Vysvětlení a doplnění zadávacích podmínek

Název veřejné zakázky:	„Nemocnice Třebíč – Přístavba a rekonstrukce pavilonu operačních sálů“
Předmět veřejné zakázky:	stavební práce

A10

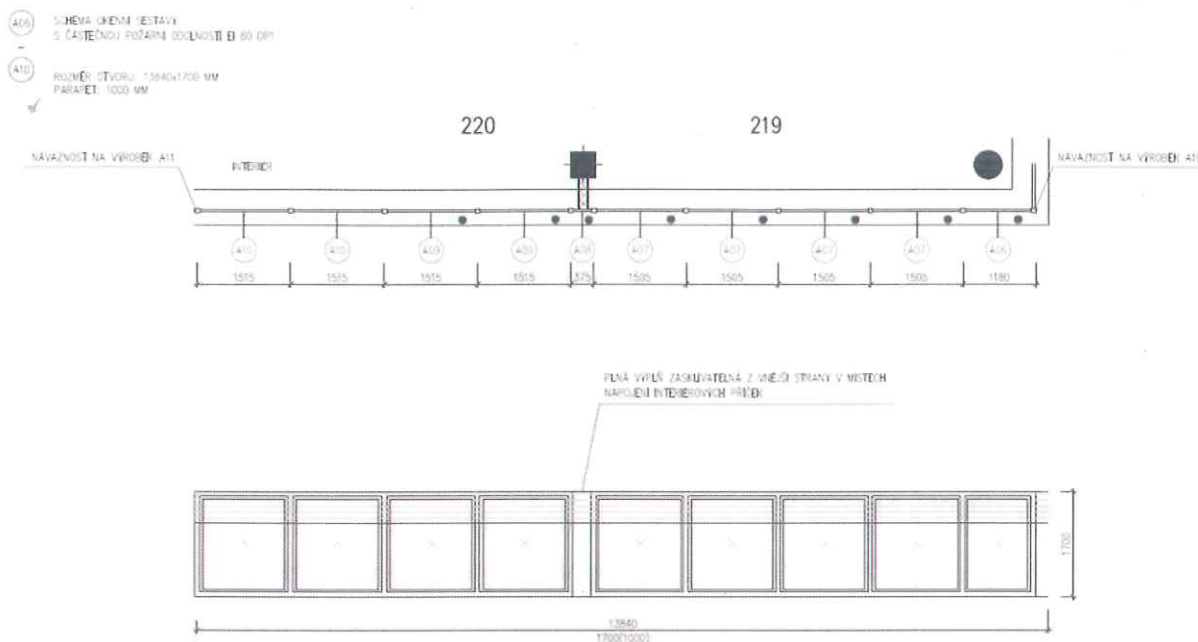
Ve výpisu prvků skládaných z prvků s požární odolností a s nepožární odolností např. A06-A10 (hliník_ext_pbr) je u nepožárních částí uvedeno zasklení s požární odolností (viz.obr), prosím o upřesnění požární odolnosti tohoto nepožárního prvku. Bez uvedení přesného požadavku na požární odolnost nelze správně tuto pozici ocenit.

Požární odolnost je požárních částí je 60DP1 jako celku, odolnosti jsou řešeny v části PBŘ, která je nedílnou součástí dokumentace. Pozice s požární odolností jsou označeny tučným bodem. Zasklení u nepožárních výrobků je čiré trojsklo bez požární odolnosti. Sestava jako celek musí být z materiálu DP1- nehořlavé.
